高枝電動バリカン DKR-0330-BK 部品価格表

高枝電動バリカン DKR ショート DKR-0330-BK 部品一覧

注意事項

平素より弊社電動バリカンに格別のご愛顧を賜り、厚く御礼申し上げます。
この度、使用時のガタつきを抑えるため、電動バリカン DKR シリーズの仕様を変更致しました。
それに伴い「DKR 黒底板セット (999DKR10B)」が新しくなり、一部の部品をお取替えされる際に
注意が必要です。必ずご確認の上、部品をご購入いただきますようお願い申し上げます。

■仕様変更箇所の見分け方

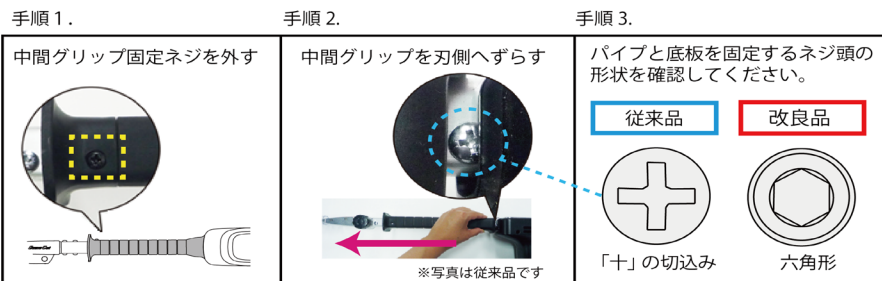
ガタつきの原因である、パイプと底板を固定するネジの緩みを発生させるにくくするため
底板の**2本のネジ**を貫通させてボルトナットで締める方法に変更しました。
※従来品は**4本のネジ**で留めています。

本体仕様は黒底板セットの「パイプ底板固定ネジ」の形状で見分けられます。
グリップをずらしてご確認ください。

グリップの下にあるネジです

「角パイプセット」及び「パイプ底板固定ネジ」は、従来品・改良品の互換性がありません。
お取替時にはご注意ください。
